福島第一原子力発電所 特定原子力施設に係る実施計画変更比較表（第 I 章 2.3 特定原子力施設における主なリスク）

福島第一原子力発電所 特定原子力施設に係る実施計画変更比較表（第Ⅱ章 2.13 使用済燃料乾式キャスク仮保管設備）

図 2.5-1 キャスク配置図 (単位: mm)

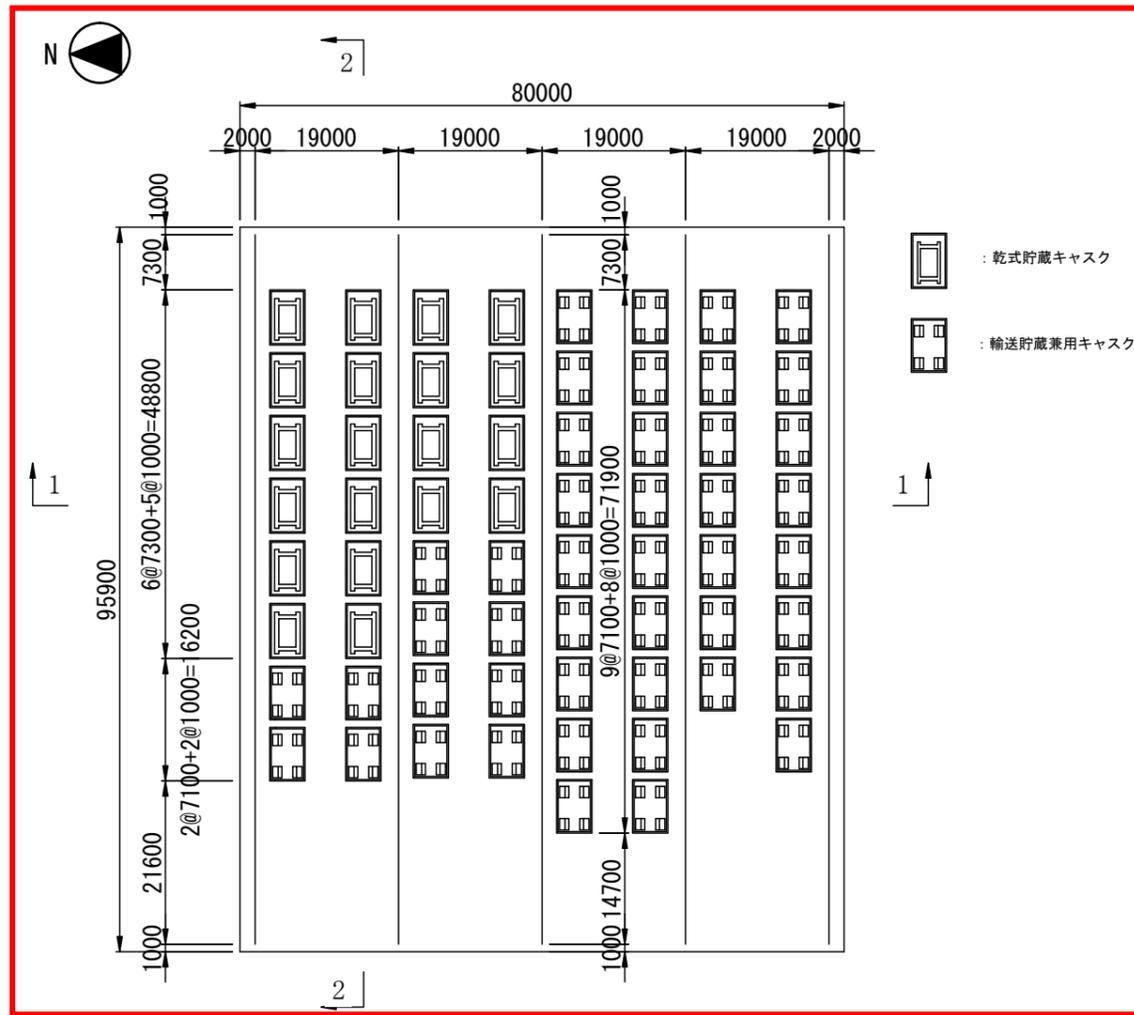
(記載の削除)

キャスク仮保管設備増設に伴う記載の削除

図 2.5-2 基礎平面図 (単位: mm)

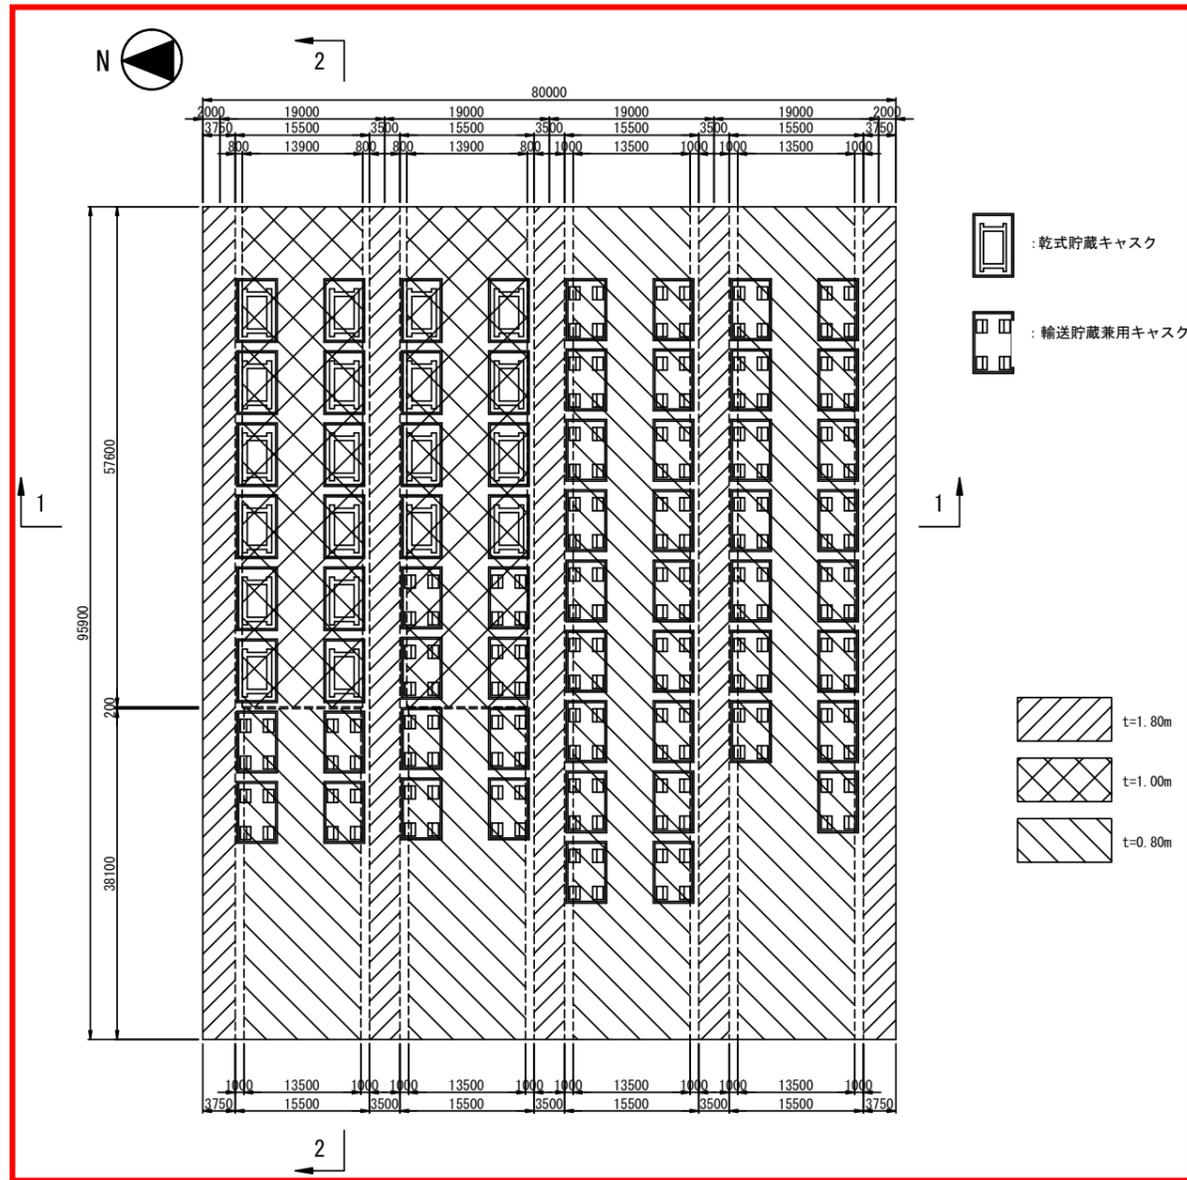
(記載の削除)

キャスク仮保管設備増設に伴う記載の削除

図 2-2 エリア放射線モニタ配置図

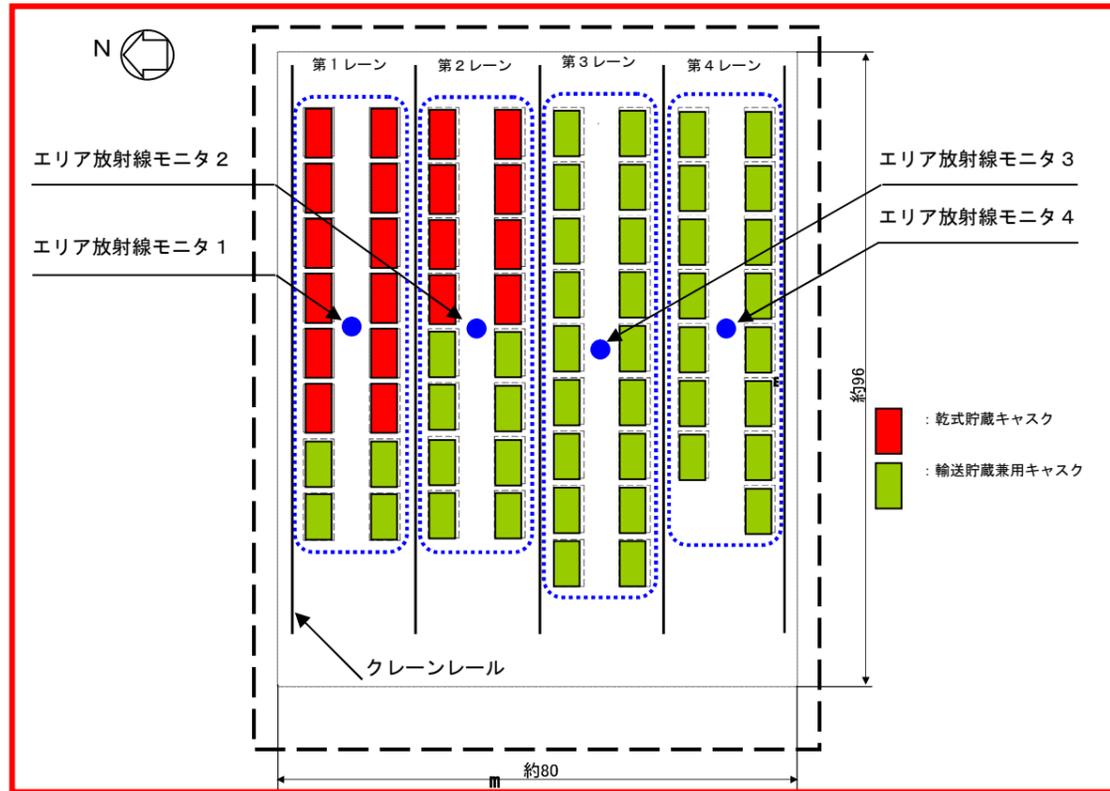
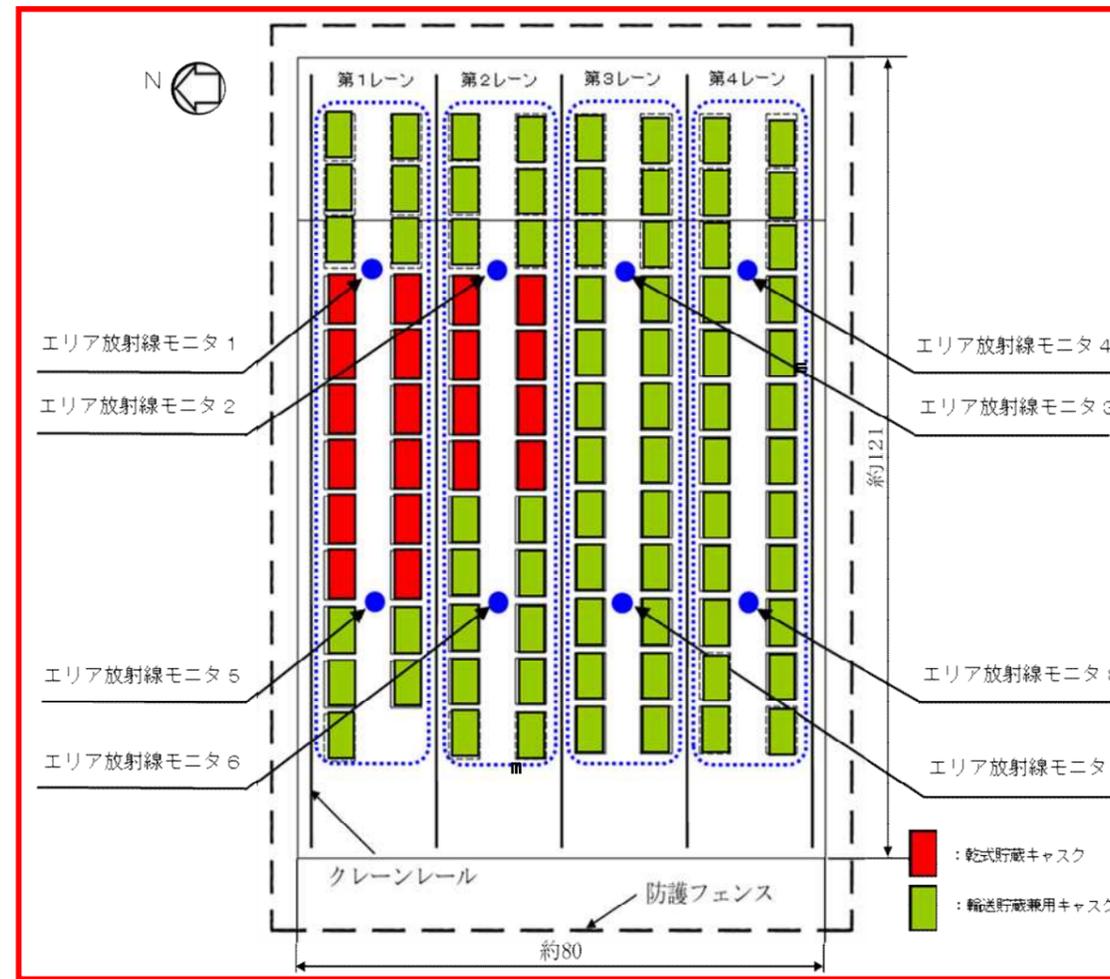
変更前	変更後	変更理由																												
<p style="text-align: right;">添付資料－6</p> <p style="text-align: center;">管理・運用について</p> <p><u>1.</u> 二重蓋間圧力及び表面温度の監視</p> <p>（中略）</p> <p><u>2.</u> 放射線量の監視</p> <p>（中略）</p> <p>エリア放射線モニタの仕様を表 <u>2-1</u> に示す。また、モニタリングポストの位置を図 <u>2-1</u> に、エリア放射線モニタの配置図を図 <u>2-2</u> に示す。エリア放射線モニタは、乾式キャスクからの放射線量が大幅に変動する事象が発生した場合に放射線量の監視ができるよう、図 <u>2-2</u> に示す第1レーンから第4レーンの<u>中央付近に各1基ずつ設置する</u>。各エリア放射線モニタの監視範囲である乾式キャスクは、図 <u>2-2</u> の青枠で示す、対応する各レーン毎の乾式キャスクである。各レーン毎に乾式キャスクを搬入する前までに、対応するエリア放射線モニタを監視可能にする。なお、エリア放射線モニタの検出位置は乾式キャスクの設置高さおよび作業員の身長を考慮した位置に設置する。</p> <p><u>3.</u> 巡視点検</p> <p>（中略）</p> <p><u>4.</u> 運搬時の運用</p> <p>（中略）</p> <p><u>5.</u> 留意事項</p> <p>（中略）</p> <p style="text-align: center;">表 <u>2-1</u> エリア放射線モニタの仕様</p> <table border="1" data-bbox="335 1358 1026 1619"> <thead> <tr> <th>項目</th> <th>仕様</th> </tr> </thead> <tbody> <tr> <td>基数</td> <td><u>4</u>基</td> </tr> <tr> <td>種類</td> <td>半導体検出器</td> </tr> <tr> <td>計測対象</td> <td>ガンマ線量率</td> </tr> <tr> <td>取付箇所</td> <td>設備敷地内</td> </tr> <tr> <td>検出高さ</td> <td>基礎から 600mm 以上 1800mm 以下</td> </tr> <tr> <td>計測範囲</td> <td>10⁻¹ μSv/h～10⁵ μSv/h ^{注)}</td> </tr> </tbody> </table> <p>注) 警報設定値はバックグラウンドレベルを鑑み設定する。</p>	項目	仕様	基数	<u>4</u> 基	種類	半導体検出器	計測対象	ガンマ線量率	取付箇所	設備敷地内	検出高さ	基礎から 600mm 以上 1800mm 以下	計測範囲	10 ⁻¹ μSv/h～10 ⁵ μSv/h ^{注)}	<p style="text-align: right;">添付資料－6</p> <p style="text-align: center;">管理・運用について</p> <p><u>1.</u> 二重蓋間圧力及び表面温度の監視</p> <p>（中略）</p> <p><u>2.</u> 放射線量の監視</p> <p>（中略）</p> <p>エリア放射線モニタの仕様を表 <u>2-1</u> に示す。また、モニタリングポストの位置を図 <u>2-1</u> に、エリア放射線モニタの配置図を図 <u>2-2</u> に示す。エリア放射線モニタは、乾式キャスクからの放射線量が大幅に変動する事象が発生した場合に放射線量の監視ができるよう、図 <u>2-2</u> に示す第1レーンから第4レーンの<u>東部と西部に1基ずつ、計8基設置する</u>。各エリア放射線モニタの監視範囲である乾式キャスクは、図 <u>2-2</u> の青枠で示す、対応する各レーン毎の乾式キャスクである。各レーン毎に乾式キャスクを搬入する前までに、対応するエリア放射線モニタを監視可能にする。なお、エリア放射線モニタの検出位置は乾式キャスクの設置高さおよび作業員の身長を考慮した位置に設置する。</p> <p><u>3.</u> 巡視点検</p> <p>（中略）</p> <p><u>4.</u> 運搬時の運用</p> <p>（中略）</p> <p><u>5.</u> 留意事項</p> <p>（中略）</p> <p style="text-align: center;">表 <u>2-1</u> エリア放射線モニタの仕様</p> <table border="1" data-bbox="1558 1358 2249 1619"> <thead> <tr> <th>項目</th> <th>仕様</th> </tr> </thead> <tbody> <tr> <td>基数</td> <td><u>8</u>基</td> </tr> <tr> <td>種類</td> <td>半導体検出器</td> </tr> <tr> <td>計測対象</td> <td>ガンマ線量率</td> </tr> <tr> <td>取付箇所</td> <td>設備敷地内</td> </tr> <tr> <td>検出高さ</td> <td>基礎から 600mm 以上 1800mm 以下</td> </tr> <tr> <td>計測範囲</td> <td>10⁻¹ μSv/h～10⁵ μSv/h ^{注)}</td> </tr> </tbody> </table> <p>注) 警報設定値はバックグラウンドレベルを鑑み設定する。</p>	項目	仕様	基数	<u>8</u> 基	種類	半導体検出器	計測対象	ガンマ線量率	取付箇所	設備敷地内	検出高さ	基礎から 600mm 以上 1800mm 以下	計測範囲	10 ⁻¹ μSv/h～10 ⁵ μSv/h ^{注)}	<p>記載の適正化</p> <p>エリア放射線モニタ増設に伴う記載の変更</p> <p>記載の適正化</p> <p>エリア放射線モニタ増設に伴う基数の変更</p>

エリア放射線モニタ増設に伴う記載の変更
